**Avis délibéré de la mission régionale
d'autorité environnementale Hauts-de-France
sur le projet de création d'une plateforme logistique
exploitée par la société FM France
à Étrépilly et Château-Thierry (02)
Etude d'impact et étude de dangers de juillet 2023**

Actualisation de l'avis de l'autorité environnementale n° 2022-6702 du 22 février 2023

n°MRAe 2023-7421

Localisation du projet (source : résumé non technique page 6, complété par la MRAe)

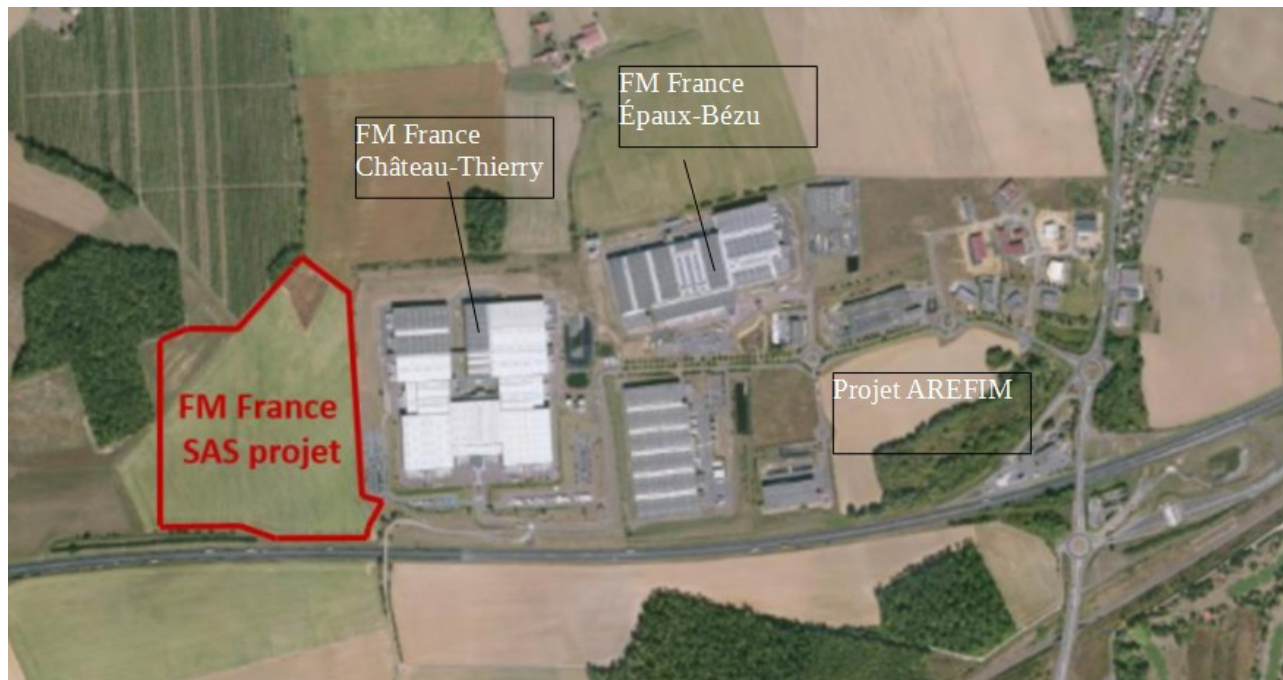
Le site de projet s'implante sur des parcelles agricoles cultivées en bordure de l'autoroute A4, en continuité de l'entrepôt existant FM France, sans que des synergies entre les deux sites n'aient été recherchées. Il jouxte des terres agricoles et des zones boisées.

L'autorité environnementale recommande d'analyser le projet d'entrepôt de FM France en lien avec l'entrepôt existant contigu pour minimiser les impacts (paysage, artificialisation des sols, etc.).
